改善箇所説明図

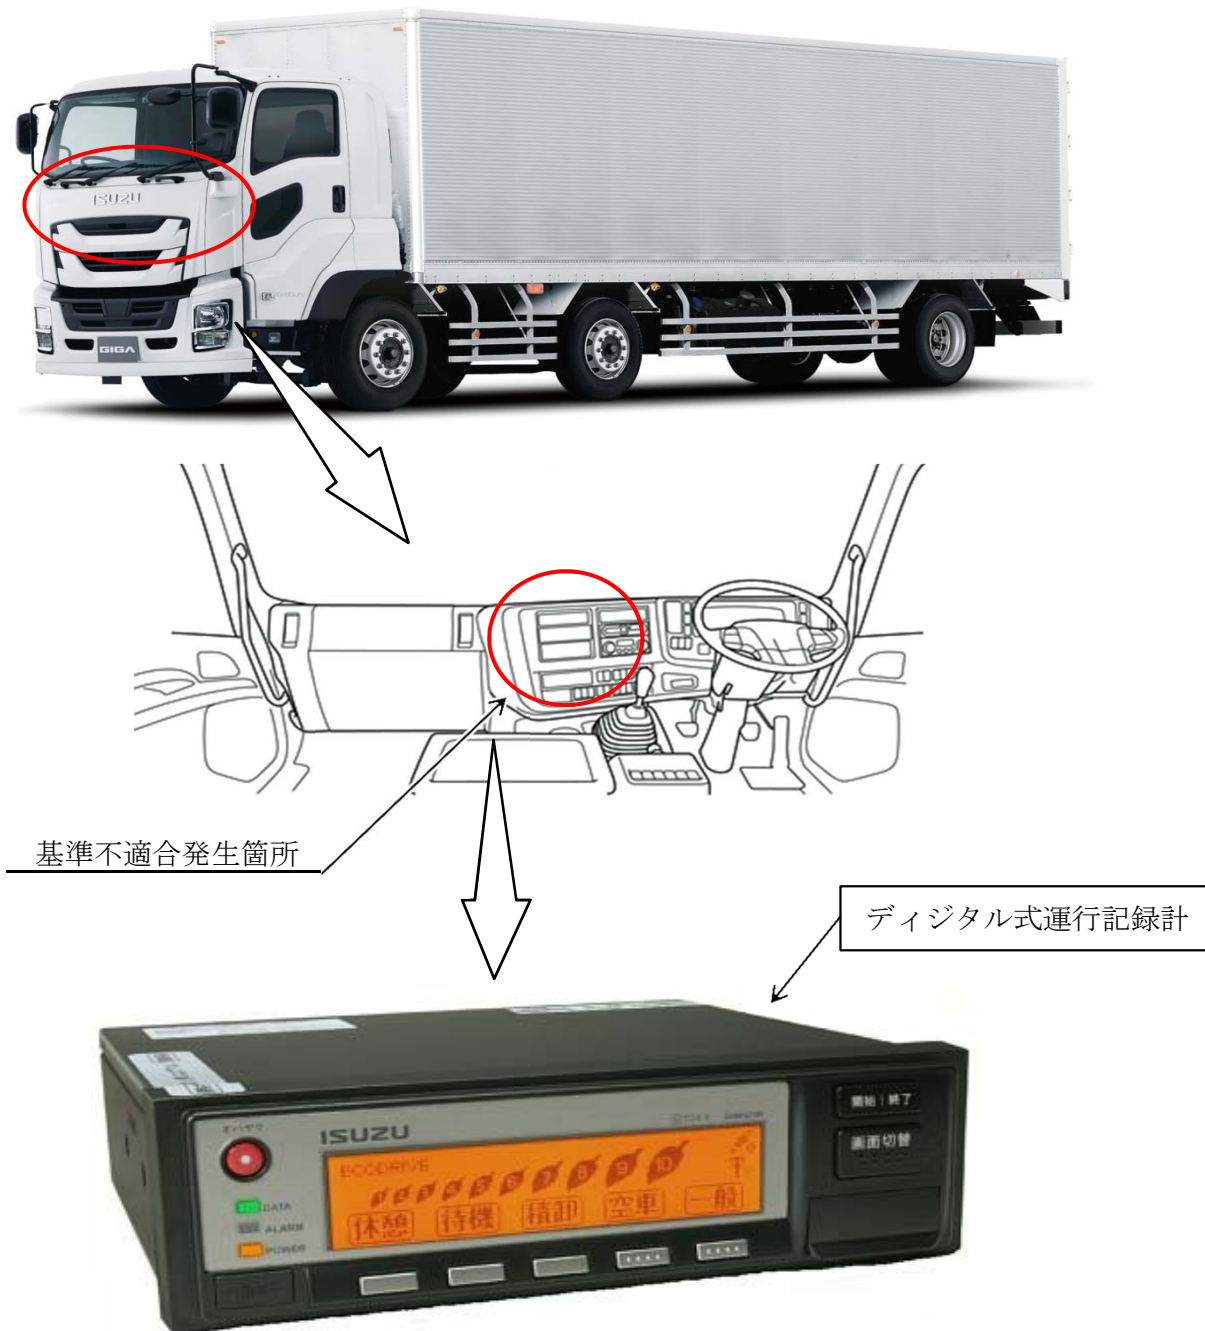
デジタル式運行記録計（自TDⅡ-6）を搭載した車両において、それぞれのデジタル式運行記録計を特定するための識別符号（ID）が重複しているものがある。そのため、同一の利用者で当該識別符号（ID）が重複した場合、利用者ソフトウェアで運行データを表示することができない。

全車両、デジタル式運行記録計の識別符号（ID）を点検し、重複した識別符号（ID）を使用している場合は、新たな識別符号（ID）に書き換える。

識別： 助手席側ドア開口部のドアストライカー部に、緑色シールを貼付する。
